Première Observation de l'Association Bien Vivre en Anjou (ABVEA) enquête publique parc éolien d'Angrie Vulnérabilité de l'aire d'alimentation des captages

Vulnérabilité de l'aire d'alimentation des captages d'eau potable

Cartographie de la vulnérabilité de l'Aire d'Alimentation des Captages de Vritz (source : BRGM)

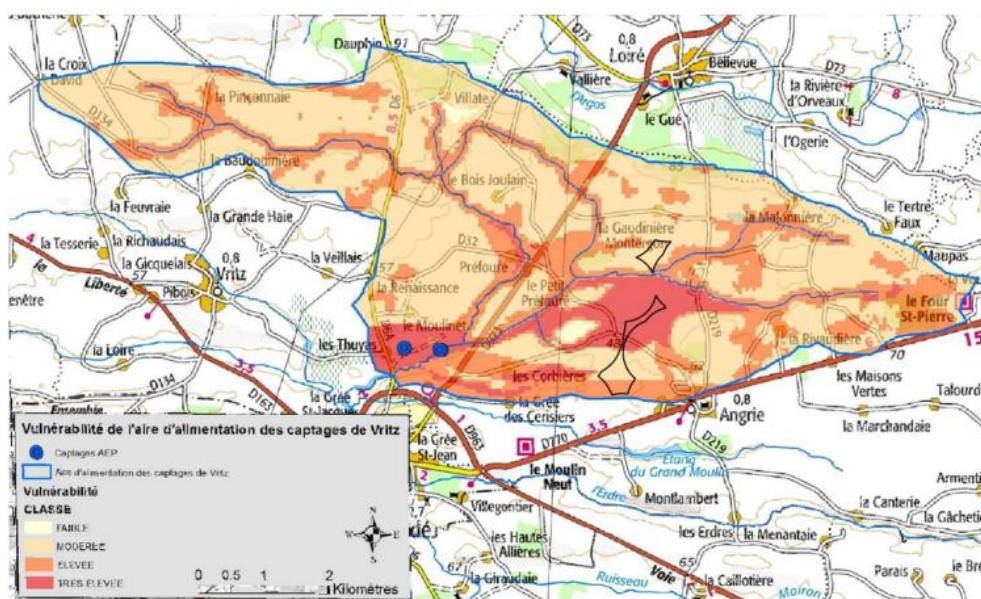
La SASU Angrie a tout à fait eu connaissance de ce rapport puisque la carte de la vulnérabilité de l'AAC est présente dans son dossier. Pourtant dans son mémoire en réponse à la MRAE, la SASU affirme (p 13) que la carte de vulnérabilité de l'AAC de Vritz n'est liée qu'« *aux activités agricoles. L'objectif est d'orienter de façon*

plus directe les pratiques agricoles sur les surfaces sensibles. Cela doit permettre de répondre à deux enjeux : reconquérir la qualité de l'eau et pérenniser les exploitations agricoles du territoire. ». Ce qui est faux et en dit long sur les pratiques de la SASU.

La SASU Angrie a donc passé outre la cartographie du BRGM et a installé ses 5 éoliennes sur cette aire d'alimentation de captage d'eau potable dans une zone où la vulnérabilité va de modérée à très élevée. La E3 étant en zone à vulnérabilité très élevée, la E5 à vulnérabilité élevée et les 3 autres en zones à vulnérabilité modérée.

Compte tenu du contexte hydrogéologique, ce projet éolien de 5 éoliennes n'aurait jamais dû être autorisé.
